Avis délibéré
de la Mission régionale d'autorité environnementale
Provence-Alpes-Côte d'Azur
sur le projet de parc solaire photovoltaïque, au lieu-dit "les
Collets", à Curbans (04)

N° MRAe
000892/A P - 000899/A P

Figure 2: Plan de masse. Source : étude d'impact.

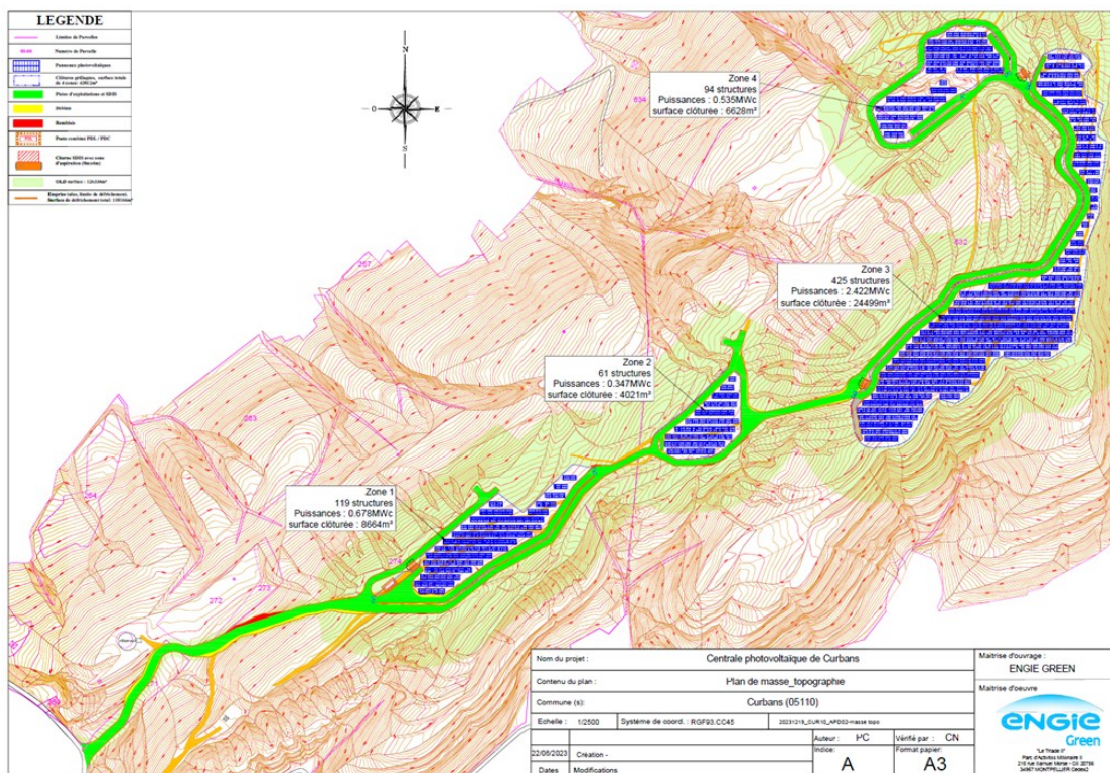
Le dossier qualifie de « *très faible* » l'incidence environnementale du raccordement sous voiries (pistes et routes existantes), bien que son tracé ne soit pas encore définitivement consolidé. Selon la MRAe, le

porteur de projet doit s'assurer que le tracé définitif n'intersecte pas le périmètre de protection du captage de la source des Plaines³ parcouru par plusieurs pistes forestières.
